Mission régionale d'autorité environnementale
OCCITANIE

**Avis sur la déclaration de projet emportant mise en compatibilité
du PLU de la Canourgue (Lozère) pour la réalisation d'un parc
photovoltaïque**

N°saisine : 012823/A PP

Date : 23/04/2026

Figure 2: plan de masse

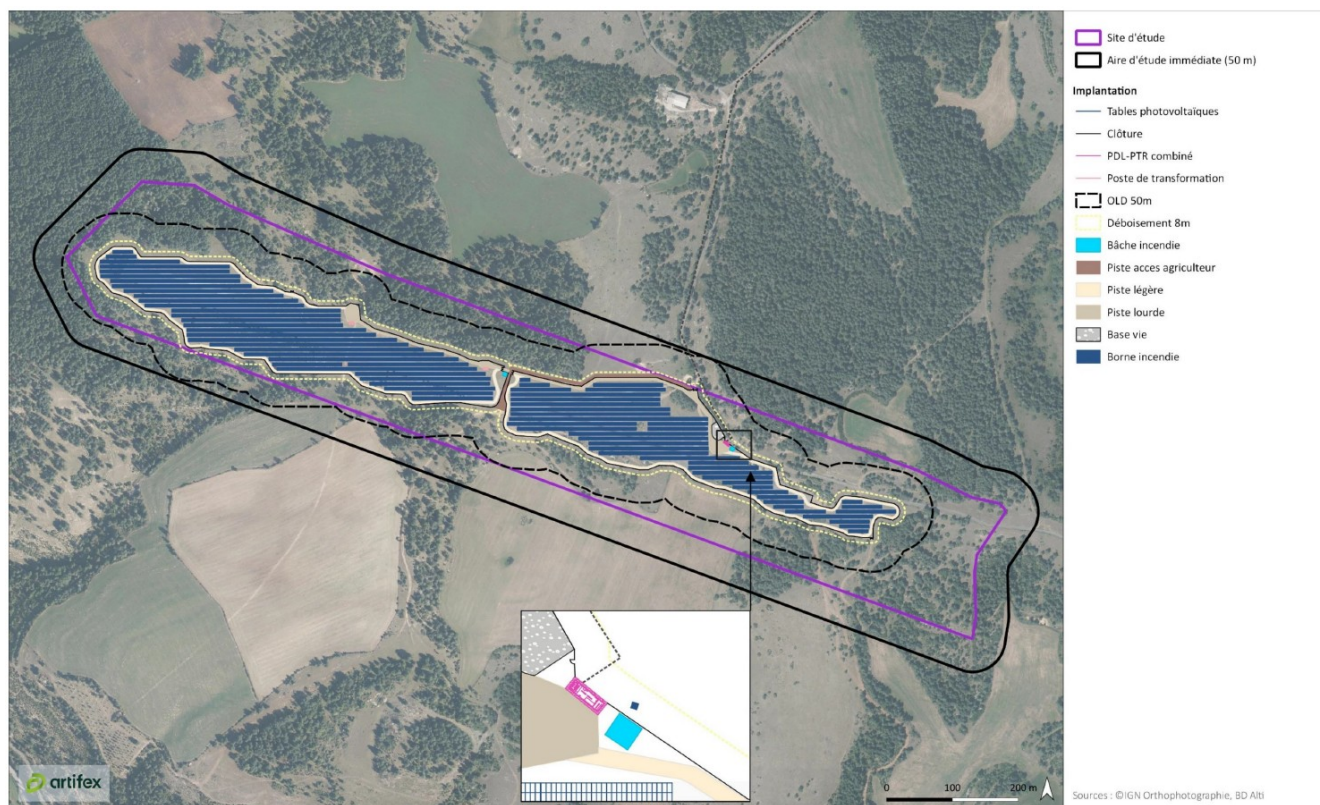
Concernant l'impact sur les connexions écologiques, le projet de parc solaire correspond à une fragmentation nord-sud de plus de 1 km de large. Il serait pertinent de séparer le parc en deux parties distinctes afin de préserver les connexions écologiques, notamment pour les grands mammifères.

La MRAe recommande de séparer le parc en deux parties distinctes afin de limiter l'effet de barrière nord-sud.

Figure 3: synthèse des enjeux écologiques

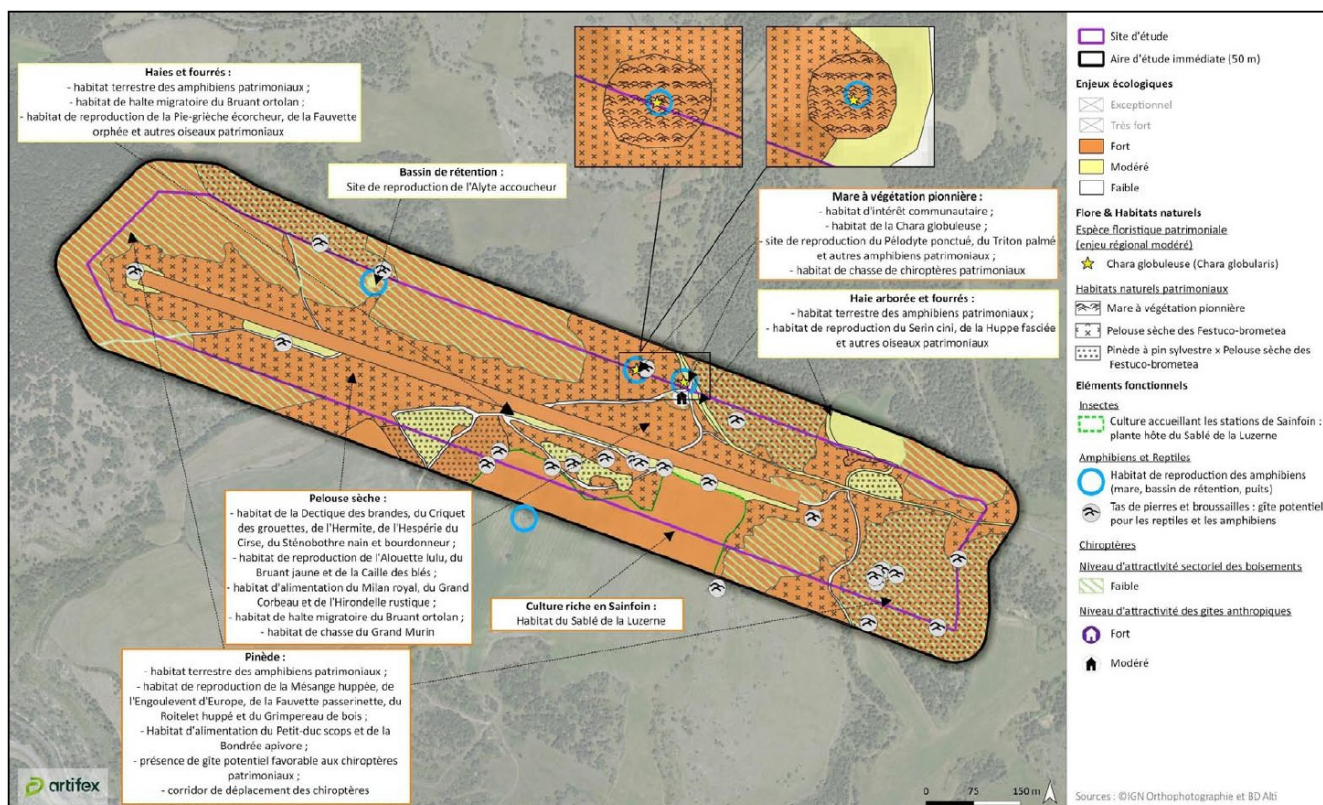
Les enjeux de conservation du milieu naturel (cf. Figure 3), qualifiés de forts, reposent principalement sur la présence des insectes au niveau des pelouses sèches et des chiroptères au niveau des boisements et des lisières. Les autres espèces et habitats présentent des enjeux modérés. Au total, 166 espèces animales sont recensées ou sont jugées potentiellement présentes dans l'aire d'étude, dont 68 espèces d'oiseaux, 20 espèces de mammifères dont 17 chiroptères, 2 reptiles, 6 amphibiens et 70 espèces d'invertébrés dont 43 espèces de lépidoptères, 21 espèces d'orthoptères, 3 espèces d'odonates et 3 autres espèces appartenant aux groupes des Ascalaphes et des Mantoptères.

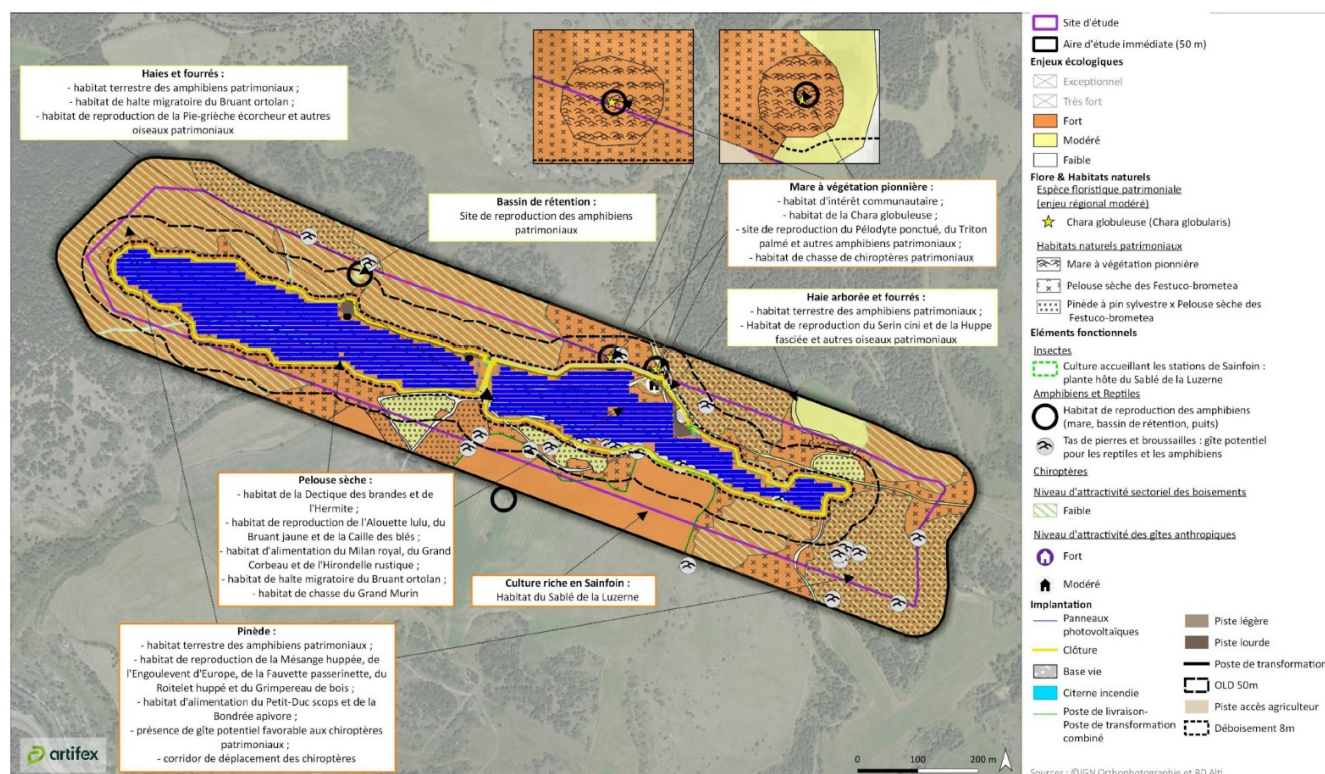
Parmi les mesures d'évitement, la mesure 02 d'évitement des populations connues d'espèces protégées ou à fort enjeu et/ou de leurs habitats n'évite réellement que les mares et la station de Chara globuleuse. Les autres habitats, notamment les pelouses sèches, ne sont que peu préservés.

La MRAe recommande de clarifier la mesure d'évitement en précisant qu'elle ne concerne que les mares et la station de Chara globuleuse, et de réévaluer les impacts du projet pour les autres types d'espèces et d'habitats.
